Protocolo 7- 66.940/2022

SPU - Consulta de Viabilidade – Para fins de Construção e Regularização

CONSULTA DE VIABILIDADE

Requerente: MULTIPARQUE TURISMO SPE LTDA.

Imagem 03 - Carta Geotécnica (UFSC)

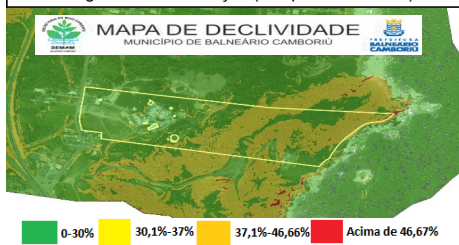
- Esta Secretaria utiliza como fonte de consulta as Cartas Geotécnicas de Aptidão à Urbanização frente aos Desastres Naturais desenvolvido pelo Ministério das Cidades, através da Secretaria Nacional de Acessibilidade e Programas Urbanos em parceria com a Universidade Federal de Santa Catarina - UFSC. (Disponível em: http://mapgeo.cfh.ufsc.br/balneario_camboriui) - Imagem 03;

- De acordo com a Carta Geotécnica, parte da área se encontra em Zona de Baixa Aptidão à Urbanização, passível de: Deslizamentos naturais e/ou induzidos nas encostas, Alta suscetibilidade a inundações - com tempo de retorno inferior a 5 anos, Solapamento nas margens dos canais durante eventos pluviométricos intensos (temporais de verão). Desta maneira, recomenda-se a não aprovação de lotes para ocupação permanente nestas áreas.

- De acordo com a Carta Geotécnica, parte da área se encontra em Zona de Média Aptidão à Urbanização, passível de: possibilidade de ocorrência de deslizamentos naturais e/ou induzidos. Desta maneira, recomenda-se a aprovação de projeto condicionada à apresentação de projeto de estabilidade de taludes de edificação projetada, apoiado em sondagens de simples reconhecimento de subsolo, ensaios de cisalhamento direto e em análises de estabilidade, sempre que houver a previsão de cortes ou aterros com altura superior a 1,5 metros;
